改善箇所説明図

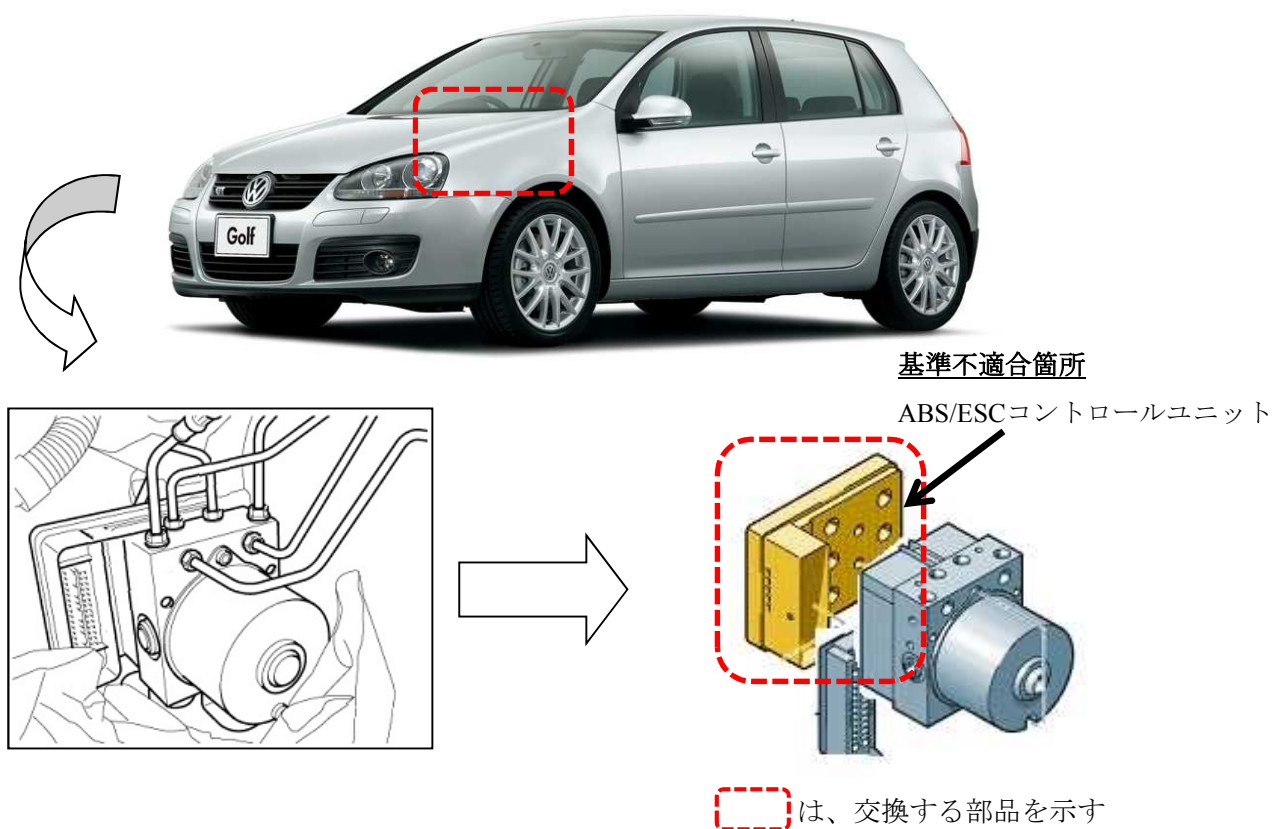
制動装置において、ABS/ESCコントロールユニットの耐久性の評価が不十分なため、エンジン熱等により、基盤に組み付けられたICチップ（パワーコントロールユニット）に亀裂が生じることがある。そのため、そのままの状態で使用を続けると、亀裂が進展し、ICチップへの電源供給が断たれ、警告灯が点灯するとともに、ABSおよび、ESC（横滑り防止装置）が作動しないおそれがある。

全車両、ABS/ESCコントロールユニットを対策品に交換する。

識別： キャンペーンステッカーに「45F2、日付（西暦・月・日の順）、ワークショップスタンプ」を記入し、スペアタイヤ収納部左側面に貼りつける。
